SWAG 30 93 9245

Uporedni br. 06H 145 710 D

Ventil za prebacivanje

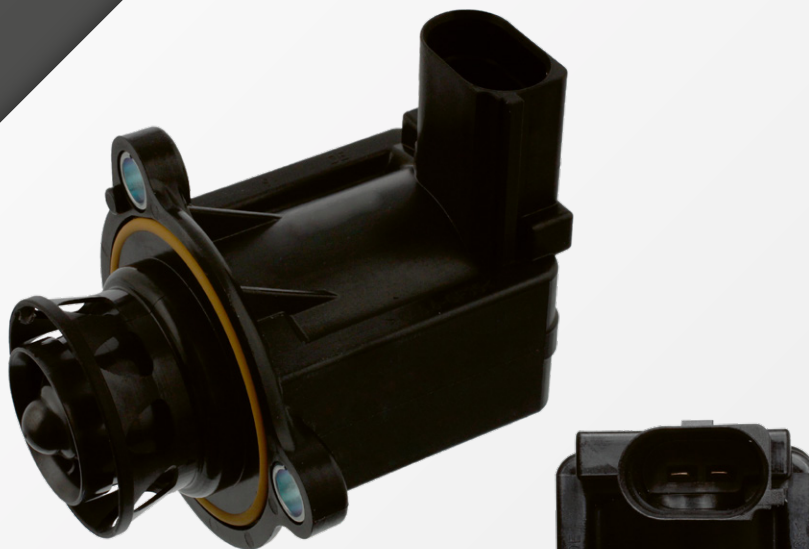
Ventil za prebacivanje obezbeđuje nagli pad pritiska na strani kompresorskog kola, kako bi se sprečilo nepotrebno usporavanje turbo punjača kada se klapna usisne grane naglo zatvori, čime se smanjuje efekat „turbo rupe” (pogledati sliku 1). Stara verzija ventila imala je gumenu membranu, koja može biti uzrok otkaza ventila (pogledati sliku 2).

Potpuni pritisak punjenja se više ne postiže jer čak i pri otvorenoj klapni usisne grane vazduh se upumpava u kolo. Pri velikom broju obrtaja motora, ukoliko se naglo pritisne pedala kočnice i klapna usisne grane krene da zatvara, sporo vreme prebacivanja ventila sprečava redukovanje dinamičkog pritiska iza kompresora, što dovodi do efekta „turbo rupe”.

SWAG preporučuje zamenu ventila za prebacivanje najnovijom verzijom (SWAG 30 93 9245) ventila sa klipom. Verzija ventila sa klipom (pogledati sliku 3) omogućava perfektnu funkciju ventila.
